Rapport d'installation électrique domestique à basse tension et à très basse tension

Référence: 014-20260603-01	Date du contrôle: 03/06/2026
Inspecteur: 014

Nom de propriétaire:	Inconnu	Code EAN:	Inconnu
Adresse d'installation:	Montjoielaan 57 bus 8, 1180 - Uccle	Numéro compteur(s):	50083827-2007
		Gestionnaire de réseau de distribution:	Sibelga
Date de mise en service de l'installation:	☒ Avant le 01/10/1981 ☐ Entre le 01/10/1981 et 01/06/2020 ☐ Depuis le 01/06/2020		
Type d'installation:	☒ Unité résidentielle ☐ Installation PV ☐ Batterie ☐ Borne de recharge

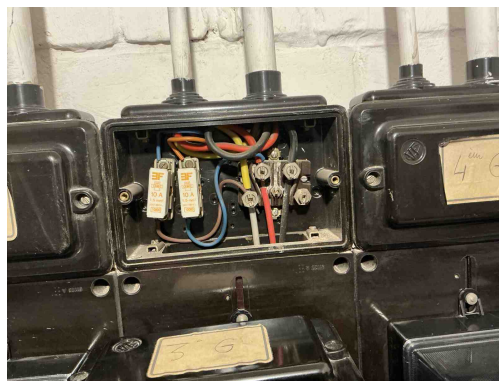
B17 - La tension d'alimentation n'est pas indiquée sur chaque tableau. (Livre 1 : 3.1.3.3)
Remarque: Oa tableau 1,2&3

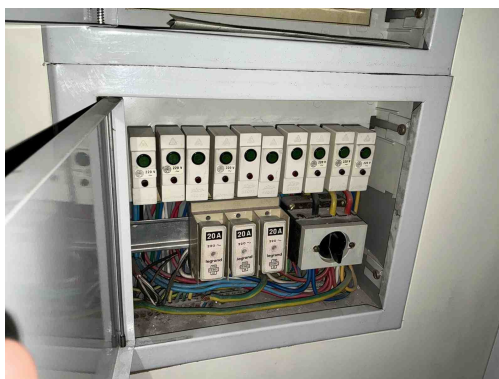
B04 - L'identification des circuits, bornes et/ou appareillages de commande est absente, incorrecte ou incomplète. (Livre 1 : 3.1.3.1 / 5.1.6.1)
Remarque: Oa tableau 1&2

B30 - Dans un local domestique, le support des dispositifs de protection n'est pas équipé d'éléments de calibrage appropriés. (Livre 1 : 5.3.5.5)
Remarque: Oa tableau 1,2&3

B06 - Le tableau électrique ne présente pas le degré minimal de protection IPXX-B requis dans un local ordinaire. (Livre 1 : 4.2.2.3)
Remarque: Oa tableau 1,2&3

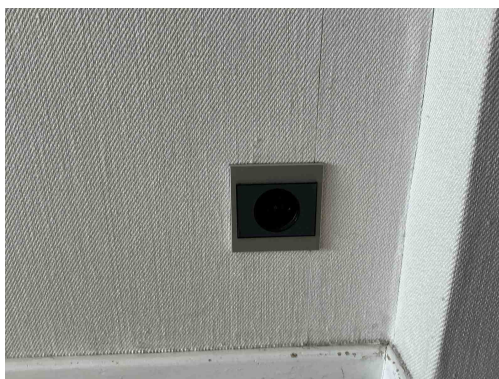
B04 - L'identification des circuits, bornes et/ou appareillages de commande est absente, incorrecte ou incomplète. (Livre 1 : 3.1.3.1 / 5.1.6.1)

Remarque: Oa tableau 1&2

B30 - Dans un local domestique, le support des dispositifs de protection n'est pas équipé d'éléments de calibrage appropriés. (Livre 1 : 5.3.5.5)

Remarque: Oa tableau 1,2&3

B06 - Le tableau électrique ne présente pas le degré minimal de protection IPXX-B requis dans un local ordinaire. (Livre 1 : 4.2.2.3)

Remarque: Oa tableau 1,2&3

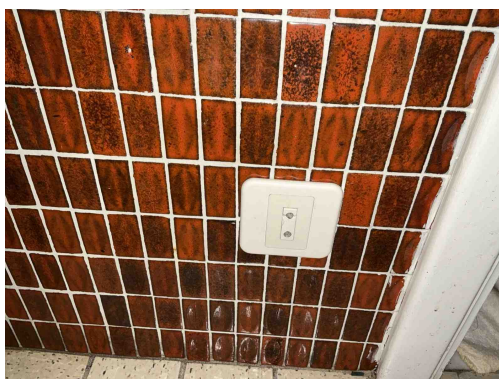
T11 - Les prises de courant (≤ 16 A - ≤ 250 V), non destinées à un usage spécifique et non installées dans un tableau, ne présentent pas un degré de protection IPXX-D. (Livre 1 : 4.2.2.3 ; 5.3.5.2)

Remarque: Oa living, cuisine, chambre

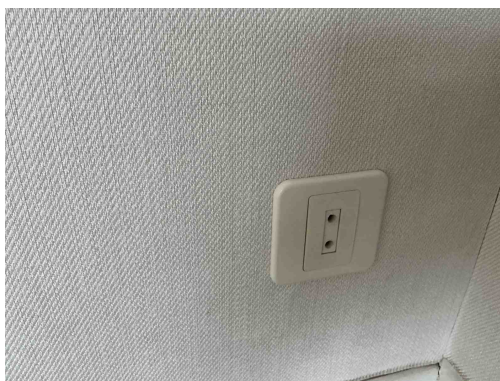
T11 - Les prises de courant (≤ 16 A - ≤ 250 V), non destinées à un usage spécifique et non installées dans un tableau, ne présentent pas un degré de protection IPXX-D. (Livre 1 : 4.2.2.3 ; 5.3.5.2)

Remarque: Oa living, cuisine, chambre

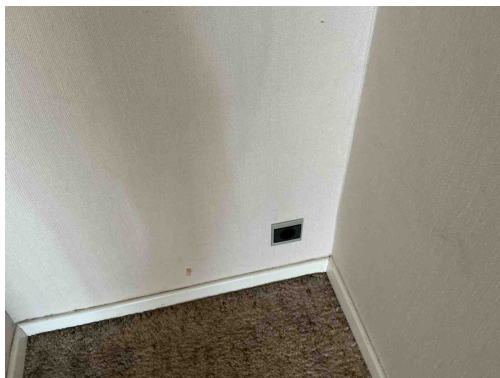
T11 - Les prises de courant ($\leq 16\text{ A} - \leq 250\text{ V}$), non destinées à un usage spécifique et non installées dans un tableau, ne présentent pas un degré de protection IPXX-D. (Livre 1 : 4.2.2.3 ; 5.3.5.2)

Remarque: Oa living, cuisine, chambre

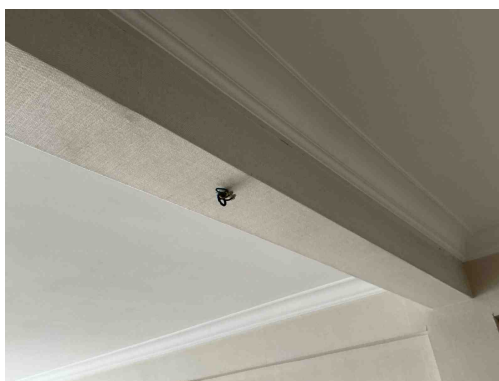
T11 - Les prises de courant ($\leq 16\text{ A} - \leq 250\text{ V}$), non destinées à un usage spécifique et non installées dans un tableau, ne présentent pas un degré de protection IPXX-D. (Livre 1 : 4.2.2.3 ; 5.3.5.2)

Remarque: Oa living, cuisine, chambre

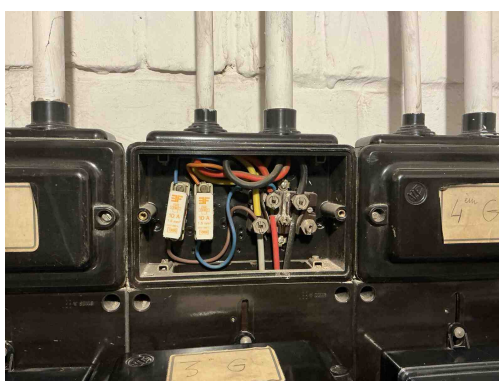
C28 - Les conducteurs sous tension non utilisés ne sont pas isolés correctement ni supprimés. (Livre 1 : 4.2.1.1)
Remarque: Oa living, chambree
